## Höjdroderstopp

1. Berörda typer                      HK 36 och HK 36 R                      s/n 36.301-36.330
2. Tidsfrist                              Åtgärd 1:                              Inom 20 flygtimmar.  
   Åtgärd 2 a):                            Inom 20 flygtimmar.  
   Åtgärd 2 b):                            Vid markant slitage omedelbart, annars vid  
   Årstillsyn.

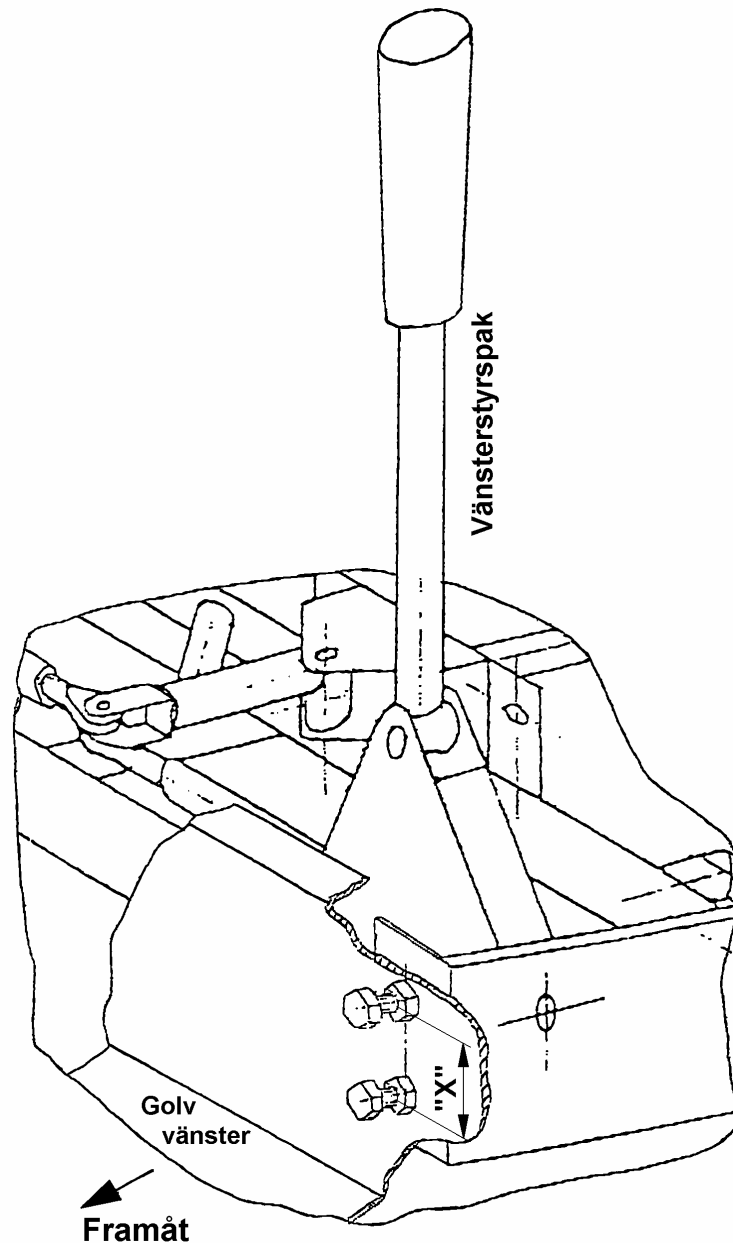
4. Åtgärder                                1. Mät avståndet "X" från centrum av övre till centrum av undre stopp skruven, se skiss). Om avståndet "X" är 42 mm, inga övriga åtgärder nödvändiga.

2. Om avståndet "X" är 50 mm:  
   a) Kontrollera stoppen för torsionsröret under vänster säte med avseende på slitage.  
   b) Byte av stopp mot nytt utförande enligt DAI Work Instruction No. 24.
